REPONSE A L'AVIS DE L'AUTORITE ENVIRONNEMENTALE DU 02 FEVRIER 2021

PROJET EOLIEN DE LA VALLEE DES MOUCHES

Commune de Rethonvillers (80)

DOSSIER DE DEMANDE D'AUTORISATION ENVIRONNEMENTALE DEPOSE LE 17 JANVIER 2019 POUR UN PARC EOLIEN DE 5 EOLIENNES ET DE 2 POSTES DE LIVRAISON

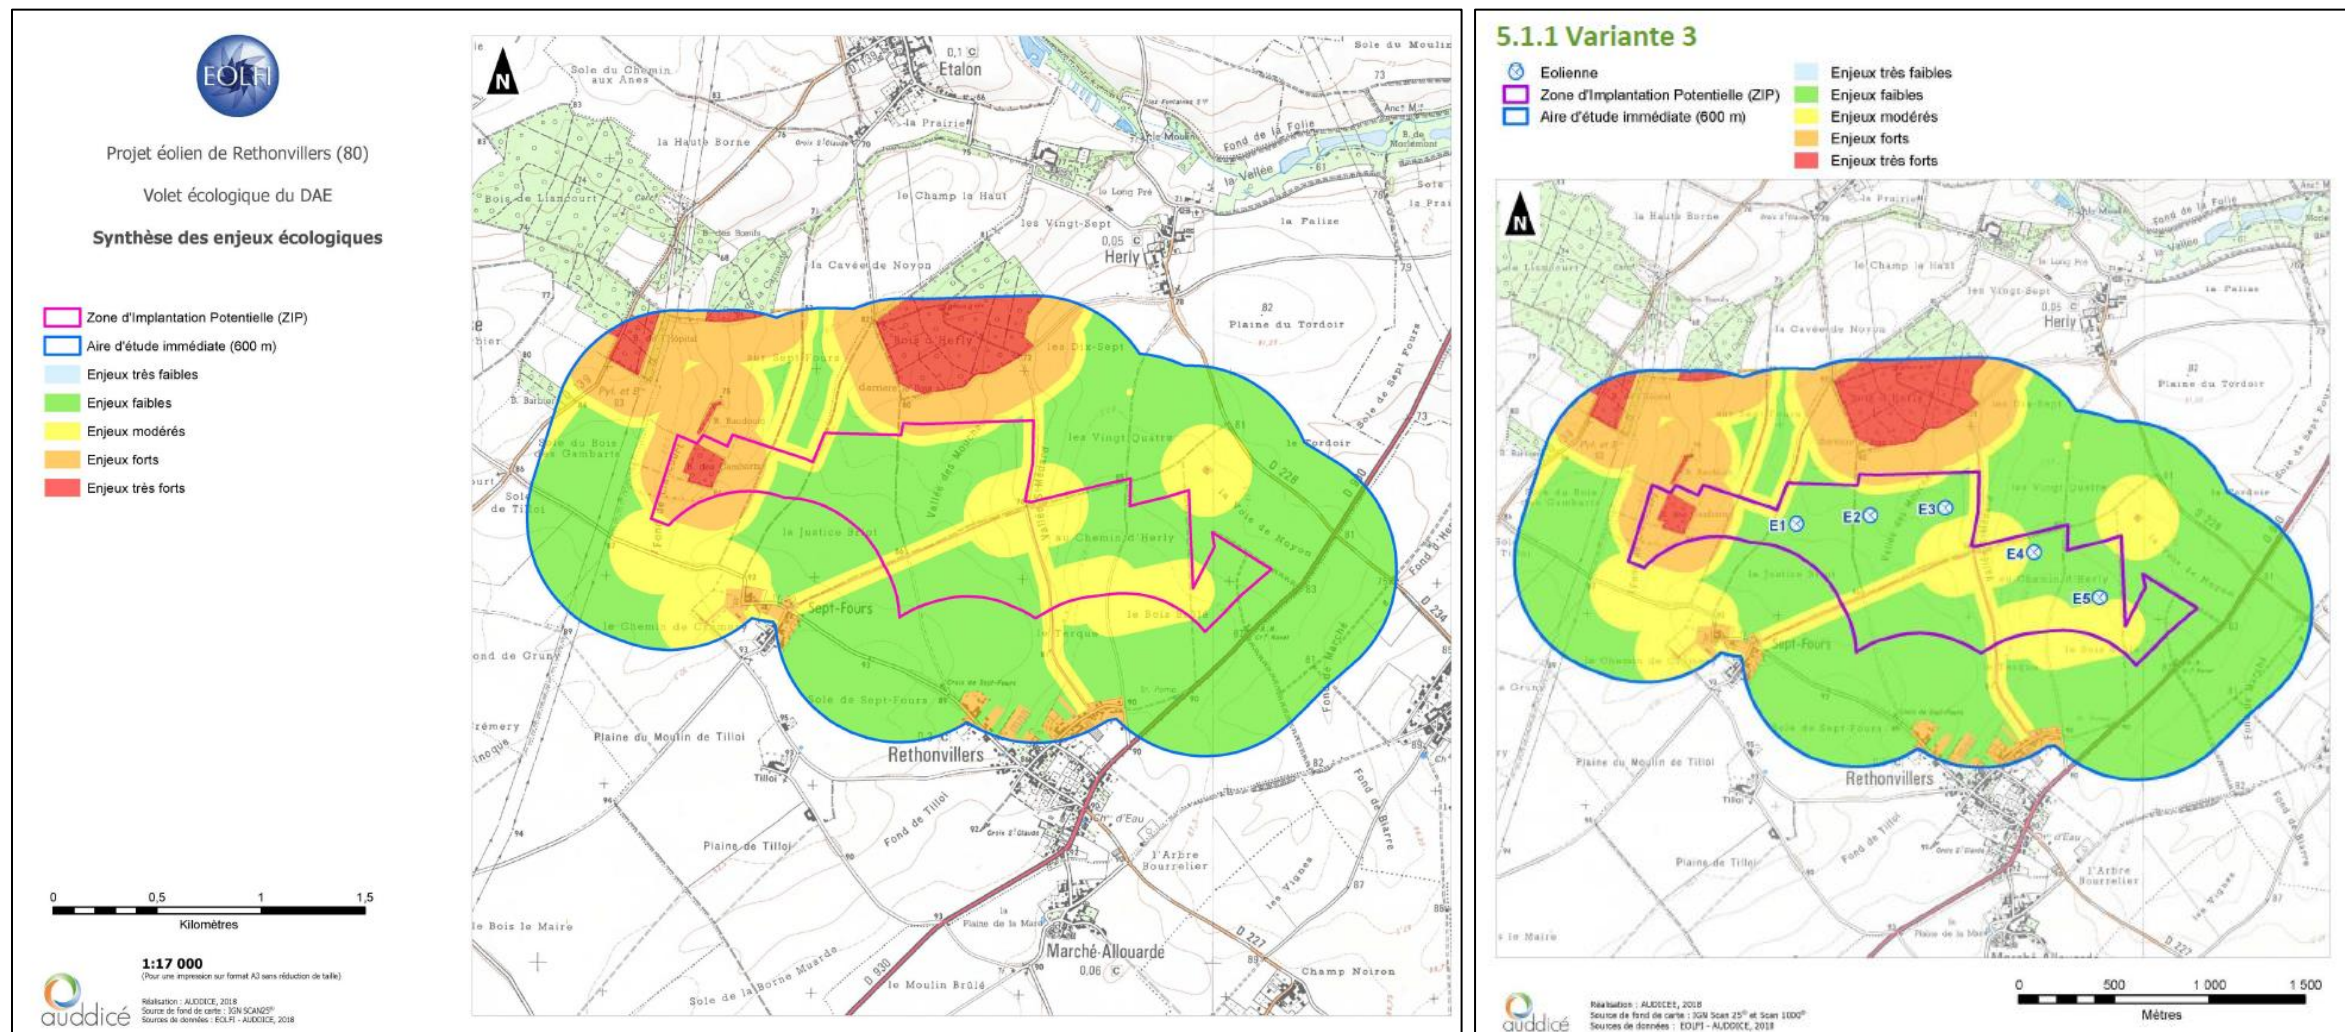
II.2. « L'autorité environnementale recommande, après avoir complété l'étude des impacts sur l'avifaune et les chiroptères, de privilégier l'évitement des impacts, en étudiant d'autres variantes, le cas échéant par la recherche d'un autre secteur d'implantation, et à défaut de proposer des mesures de réduction, pour aboutir à un projet ayant des impacts résiduels faibles » p. 7/14

Vous trouverez ci-dessous et à la page 115 de l'étude écologique consolidée la carte de synthèse des enjeux écologiques. Ces enjeux allant de très faibles à très forts résultent des inventaires réalisés au cours d'une année sur l'avifaune et les chiroptères.

Trois variantes ont été étudiées et détaillées au sein de l'étude écologique consolidée (page 118). La variante retenue illustrée ci-dessus présente les 5 mâts en zone à enjeux faibles et présente une implantation optimale.

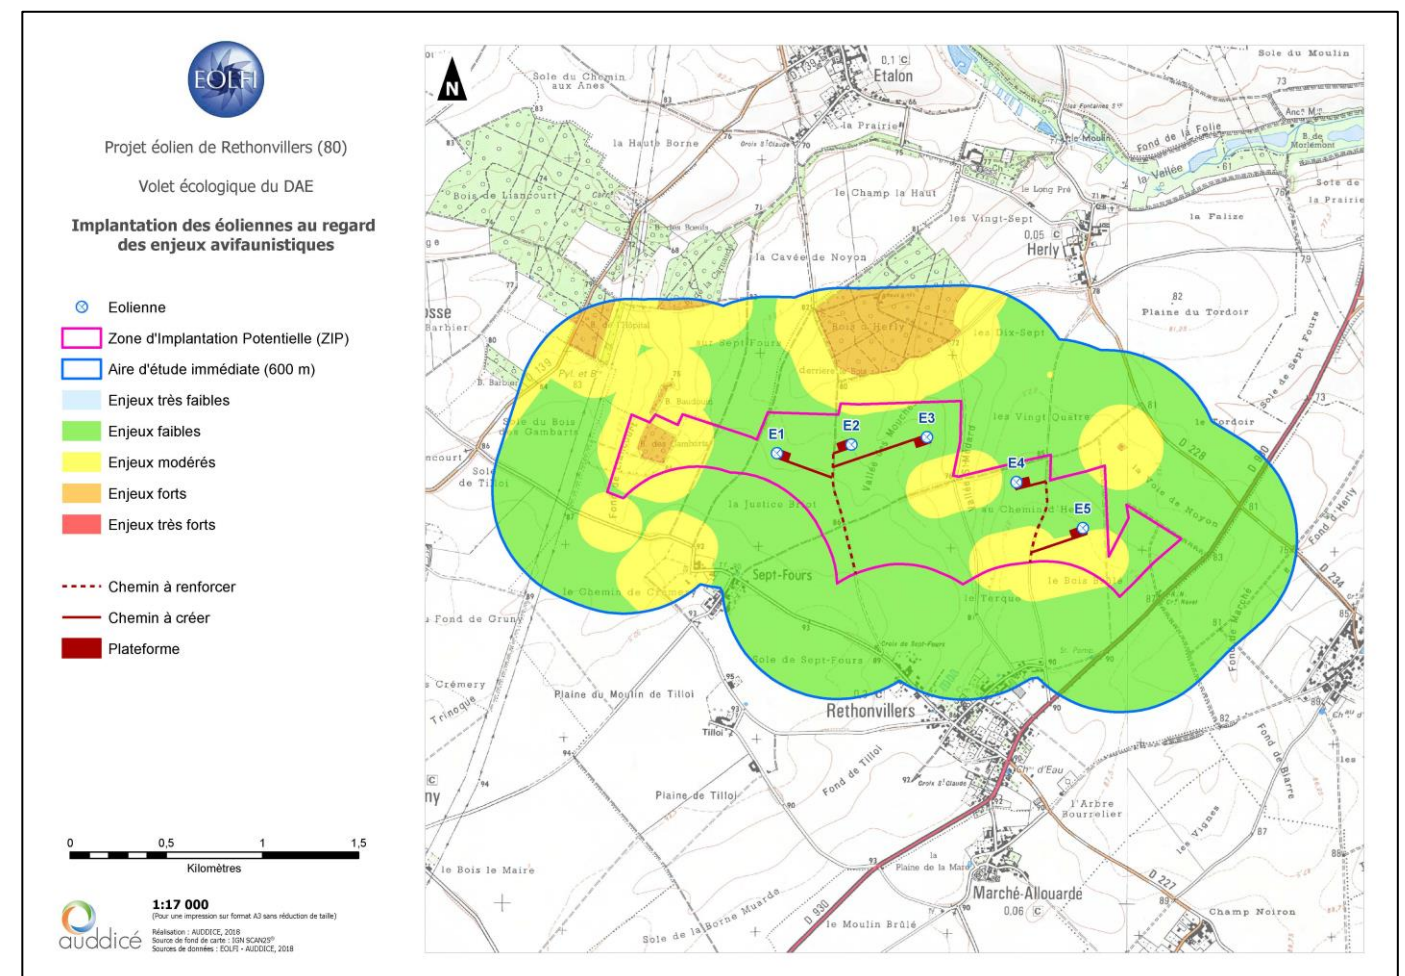
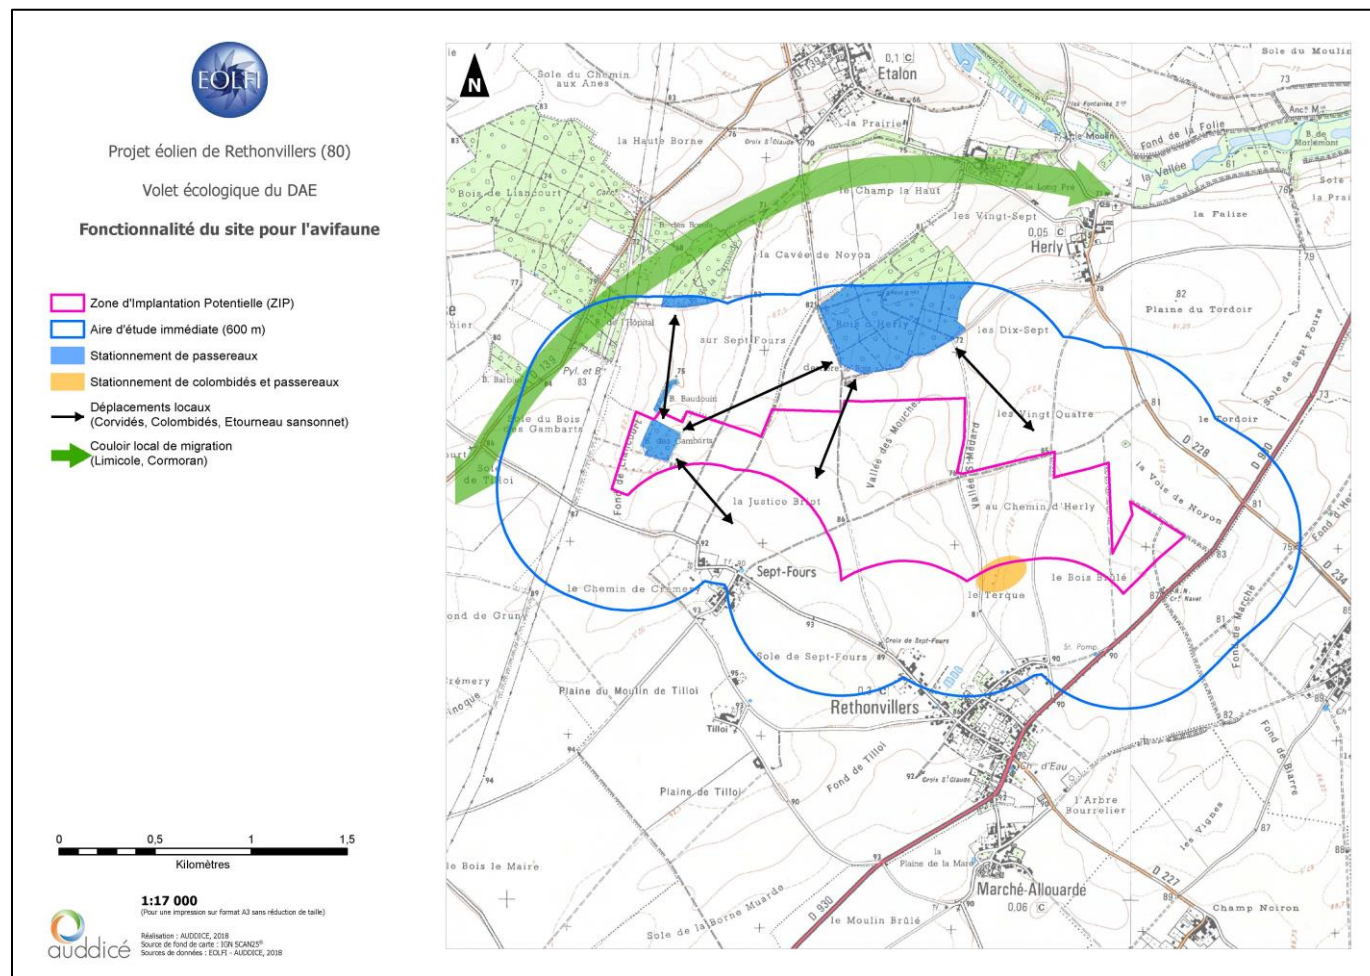
II.3.2 « L'autorité environnementale recommande de compléter les prospections sur l'avifaune par un suivi de type radar du fait de la localisation de la zone d'implantation au sein d'un couloir de migration privilégié identifié par le diagnostic du Schéma Régional de Cohérence Écologique de Picardie » (p.10/14)

L'analyse des données bibliographiques précise que la Zone d'Implantation Potentielle (ZIP) se trouve au sein d'un couloir de migration privilégié identifié, non pas dans le Schéma Régional de Cohérence Ecologique de Picardie (version de travail de mai 2014) mais dans l'annexe 3 du schéma régional éolien du Schéma Régional Climat Air Energie Picardie (2020), comme en atteste la carte p.24 de l'étude écologique. De plus, il s'agit là de données bibliographiques qui ont été confrontées à la réalité du terrain. Il en ressort que les inventaires mis en place ne révèlent pas de flux migratoire conséquent au sein de la ZIP. En effet, les effectifs observés sur le terrain ne sont pas de nature à mettre en place un suivi radar. A titre d'information, ont été observés 1 080 individus en 5 sorties en migration prénuptiale et 1 696 individus en 6 sorties en postnuptiale. Les effectifs constatés sont sans commune mesure avec ceux qui peuvent être observés dans des couloirs de migration dans les terres ou encore sur le littoral, où ces chiffres peuvent être observés en quelques minutes d'observation.

De plus, lors de notre étude un couloir de migration local a été identifié au nord-ouest de l'aire d'étude immédiate. Il permet aux oiseaux de rejoindre la vallée de l'Ingon au nord-est. Les espèces concernées sont le Vanneau huppé, le Pluvier doré et le Grand Cormoran avec des effectifs respectivement de 90, 71 et 30 individus. A titre de comparaison des effectifs de plusieurs milieux d'individus peuvent être observés sur un seul passage sur les couloirs de migrations majeurs aussi bien sur le littoral que dans les terres. Pour conclure, l'implantation des éoliennes évite l'axe de migration local (en vert sur la carte ci-dessous).

Tableau 23. Synthèse des enjeux avifaune et recommandations

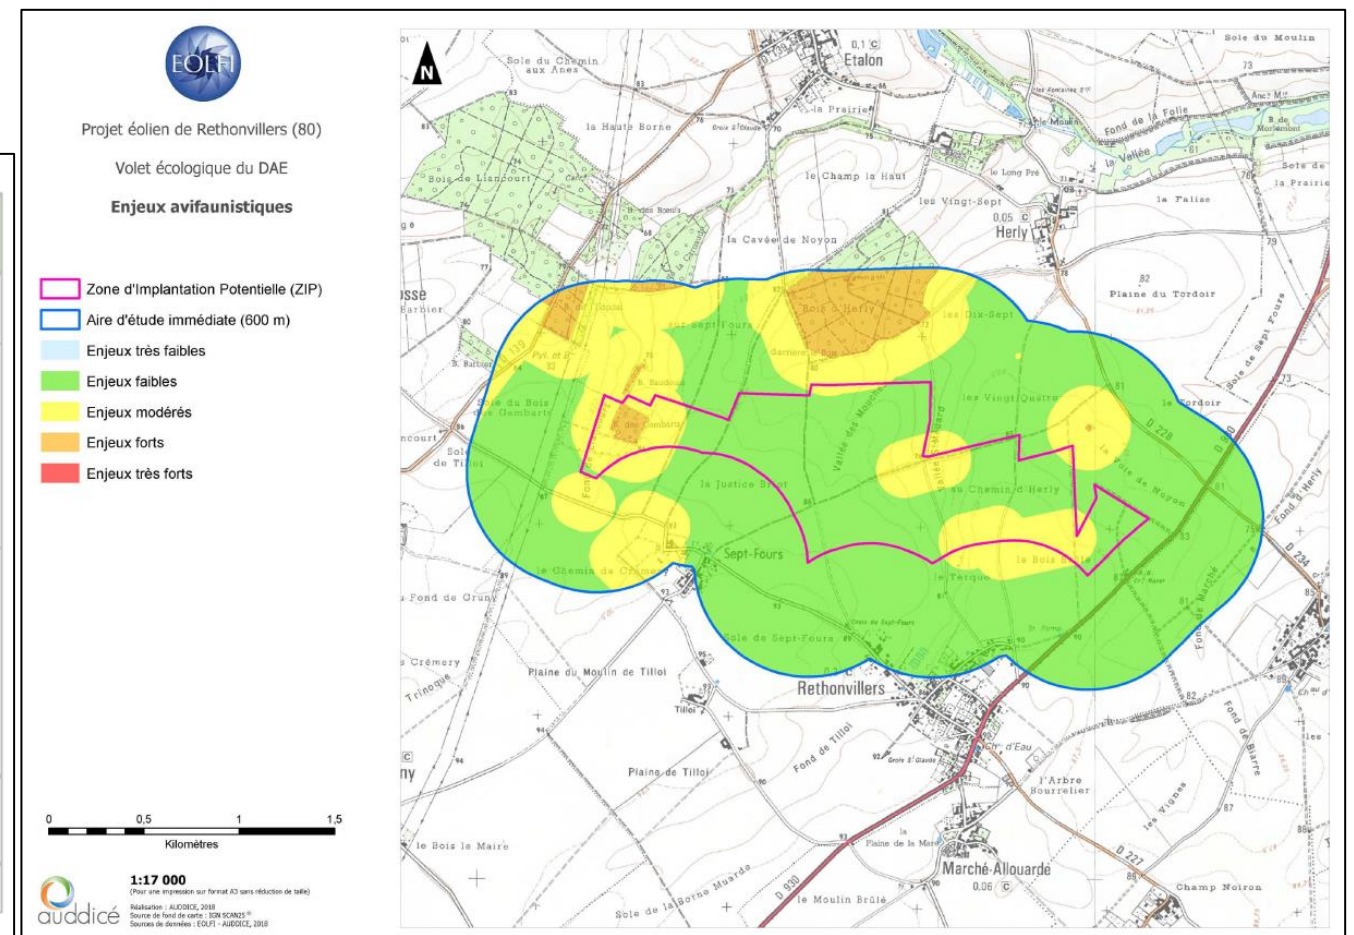
II.3.2 « L'autorité environnementale recommande de justifier le choix des distances de 200 et 150 m prises en compte pour définir les zones tampons des boisements et des haies » (p .10/14)

En l'absence de données scientifiques sur la distance permettant d'éviter les impacts sur l'avifaune des boisements, et afin d'être conservatif nous nous sommes basés sur la distance préconisée pour les chiroptères. Elle nous semble tout à fait suffisante au regard de notre retour d'expérience acquis lors des suivis de comportement que nous réalisons. L'enjeu attribué à ces zones tampon, soit modéré, est inférieur à celui des boisements. Concernant les haies et les bosquets, ces milieux accueillent nettement moins d'espèces aussi bien en nombre qu'en effectif que les boisements. C'est pourquoi, une zone tampon moindre de 150 m leur a été affectée.

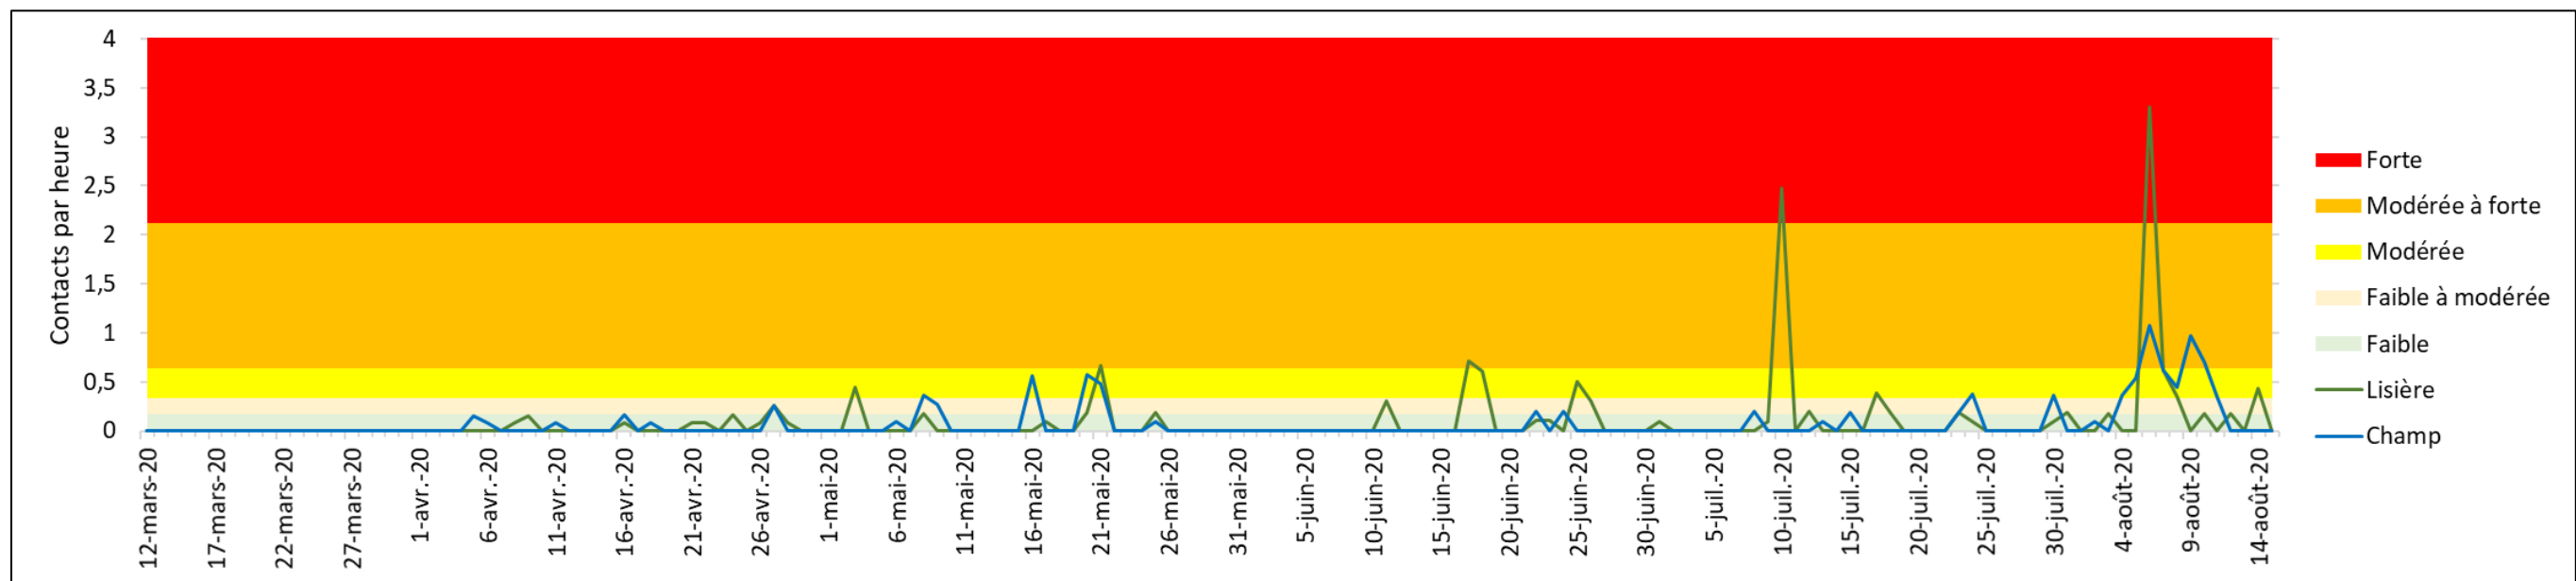
II.3.2 « L'autorité environnementale recommande de requalifier le niveau d'impact sur les chiroptères » (p .12/14)

De plus pour comparer l'activité au niveau de cette haie et de la future éolienne (E4) une étude lisière a été mise en place (annexe 4 de l'étude écologique consolidée). Lors de celle-ci, il a été comptabilisé 66 718 contacts au niveau de la haie et 2 584 contacts au niveau du champ (future E4) soit une diminution d'un facteur 25.

Elle met en évidence que :

- Les Pipistrelles sont très majoritairement actives près de la lisière où elles chassent mais transitent très fréquemment en champ.
- Les Sérotules chassent et transitent en lisière de façon similaire en haie ou en champ.
- Les Murins chassent intensivement en lisière mais transitent également en champ où ils sont assez fréquents.
- Les Oreillard ont été détecté en grande majorité en lisière sur le peu de contacts détectés.
- Les Rhinolophes ont exclusivement été détectés en lisière où une activité de transit a été remarquée.

Pour les secondes l'activité en champ comme en lisière est faible jusqu'au mois de mai, puis devient modérée jusqu'à début août, puis devient modérée à forte les dernières nuits d'inventaire (graphique ci-dessous). Les Sérotines et Noctules sont globalement assez peu actives en lisière comme en champ mais de façon régulière avec tout de même un pic début août.
